Nota van zienswijzen en ambtshalve wijzigingen

Ontwerpwijziging omgevingsplan H21 Woningbouwontwikkeling Haulerveld
Haulerwijk

23 juni 2026

Waterkundige situatie

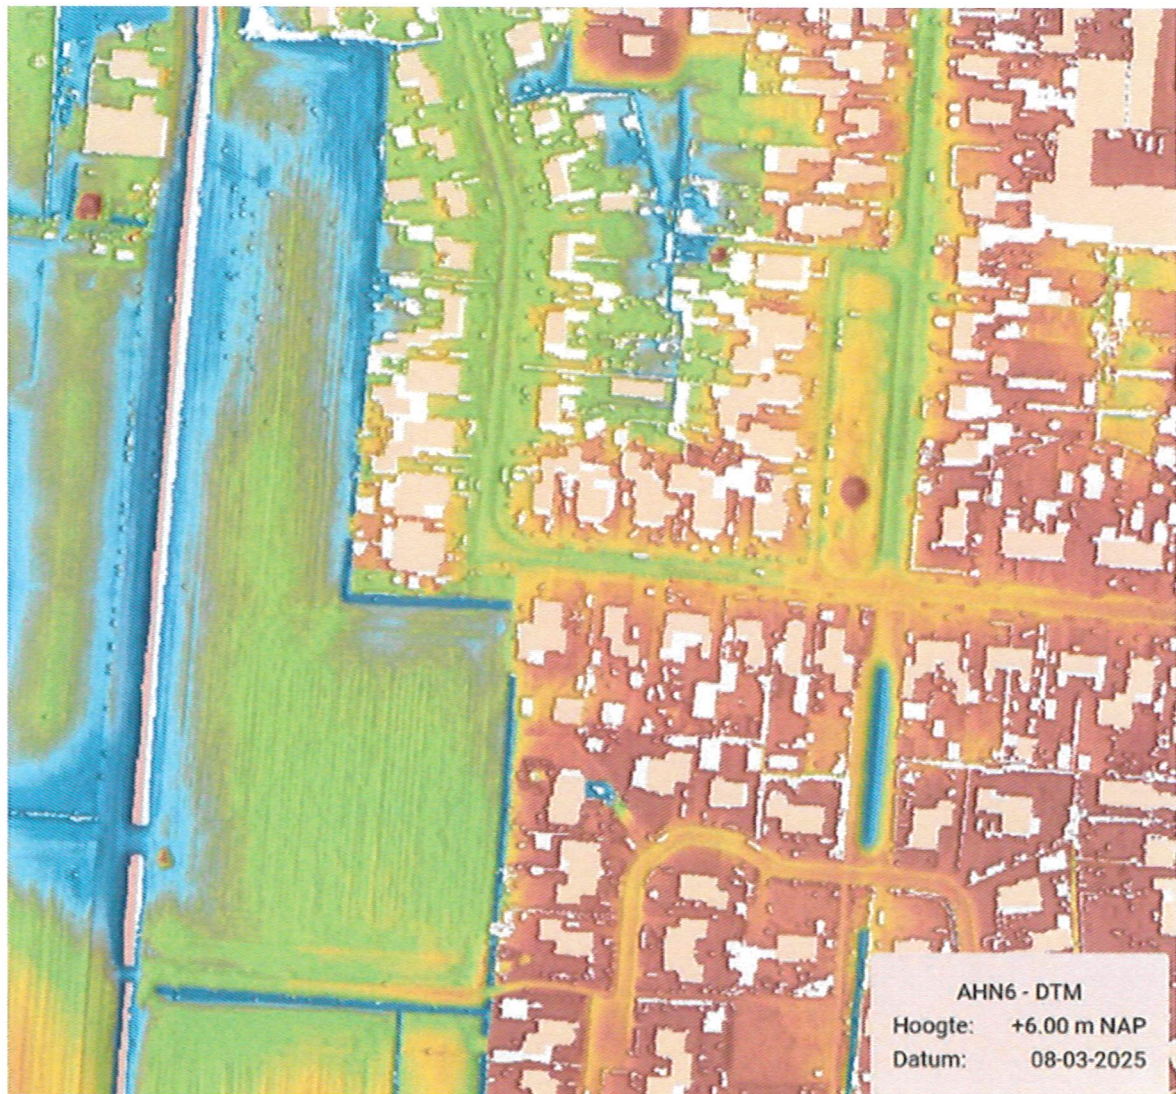
Gesteld wordt dat in het rapport 'Haulerveld – Analyse en locatieonderzoek' en het waterhuishoudkundig plan van onjuiste of onvolledige uitgangspunten is uitgegaan ten aanzien van de hoogteligging en waterhuishoudkundige situatie van het plangebied. Daarbij wordt aangevoerd dat het plangebied volgens hoogtekaarten lager ligt dan in de stukken is weergegeven en momenteel een waterbergende functie vervult. Volgens indiener zijn de noodzakelijke ophogingen, het verlies van waterbergingscapaciteit en de gevolgen voor wateroverlast onvoldoende in de berekeningen betrokken. Daarnaast wordt aangevoerd dat in het waterhuishoudkundig plan zelf wordt vermeld dat de berekende bergingscapaciteit mogelijk afneemt doordat geen rekening is gehouden met volumevermindering door taluds. Ook wordt gewezen op bestaande wateroverlast in de omgeving van de Dollerwijk en Haulerwijkstervaart.

In het locatieonderzoek wordt verwezen naar een hoogtekkaart waarbij wordt gesteld dat Haulerveld op een hoger gelegen locatie ligt. Dit is feitelijk onjuist.

De hoogtekaart uit het rapport 'Haulerveld – Analyse en locatieonderzoek' is bedoeld om een algemeen beeld van de locatie te schetsen. In paragraaf 4.16 van de motivering en het waterhuishoudkundig plan wordt uitgebreid ingegaan op de waterhuishoudkundige situatie, waaronder de hoogteligging, waterberging en benodigde ophogingen. De gemeente deelt de stelling niet dat daarbij van onjuiste of onvolledige uitgangspunten is uitgegaan.

Over de waterhuishoudkundige uitwerking heeft uitgebreid overleg plaatsgevonden met Wetterskip Fryslân. Daarbij zijn de relevante onderzoeken en stukken beoordeeld. Wetterskip Fryslân heeft ingestemd met de voorgenomen waterhuishoudkundige uitgangspunten, zoals ook blijkt uit de motivering bij de omgevingsplanwijziging. De benodigde ophogingen zijn ook afgestemd met Wetterskip Fryslân. In het kader van de civieltechnische uitwerking wordt nader beoordeeld of hiermee een voldoende ontwateringsdiepte wordt bereikt en/of aanvullende maatregelen nodig zijn, zoals drainage. Daarbij vormen de bestaande hoogteligging en natte terreincondities mede uitgangspunt voor de verdere technische uitwerking van het plan.

Profielschets Buitenplans, nu met de feitelijke toekomstige hoogte in het rood ingetekend:

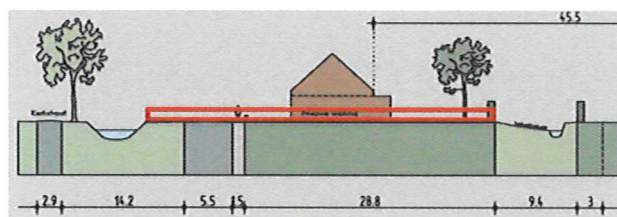
Gesteld wordt dat de landschappelijke inpassing in de aanvraag niet juist is weergegeven. Daarbij wordt aangevoerd dat de bouwlocatie vanwege het hoge waterpeil aanzienlijk moet worden opgehoogd, waardoor volgens indiener feitelijk een dijk- of terpachtige situatie ontstaat ten opzichte van het omliggende landschap. Volgens indiener is deze hoogteligging onvoldoende verwerkt in de profielschetsen en wordt daardoor een onjuist beeld gegeven van de feitelijke landschappelijke inpassing van het plan.

De landschappelijke inpassing wordt in de aanvraag niet goed weergegeven.

Ter wille van het hoge waterpeil dient de bouwlocatie ter hoogte van de wegen c.a. 1,5 meter opgehoogd te worden. Dit betekent dat er vanuit het landschap een dijk- of terpachtige situatie ontstaat welke niet benoemd en kenbaar niet opgelost wordt. De profielschets van Buitenplans neemt deze situatie ook niet mee, deze is getekend alsof de gronden even hoog liggen.

Deze veel hogere ligging als het landschap maakt dat de landschappelijke inpassing in de praktijk onmogelijk is.

De profiel- en dwarsdoorsneden in het stedenbouwkundig ontwerp zijn primair bedoeld om inzicht te geven in de ruimtelijke opzet van het plan, waaronder de inrichting van de openbare ruimte en de overgang naar het landschap. Deze schetsen zijn niet bedoeld als civieltechnische hoogteprofielen en bevatten daarom geen exacte maaiveldhoogten of ophoogmaten.

Daarnaast wordt de stelling dat sprake zou zijn van een dijk- of terpachtige situatie niet gedeeld. Daarbij is van belang dat de uiteindelijke bouw- en maaiveldhoogten in aansluiting op het bestaande woongebied worden uitgewerkt. Voor de hoogteligging, waterhuishoudkundige situatie en benodigde ophogingen wordt verwezen naar reactie 3.5. In deze reactie is aangegeven dat er een waterhuishoudkundige analyse heeft plaatsgevonden, dat over de beoogde maatregelen in het waterhuishoudkundig plan (incl. ophogingen/peilen) uitgebreid overleg is gevoerd met Wetterskip Fryslân en dat het plan nog civieltechnisch wordt uitgewerkt.
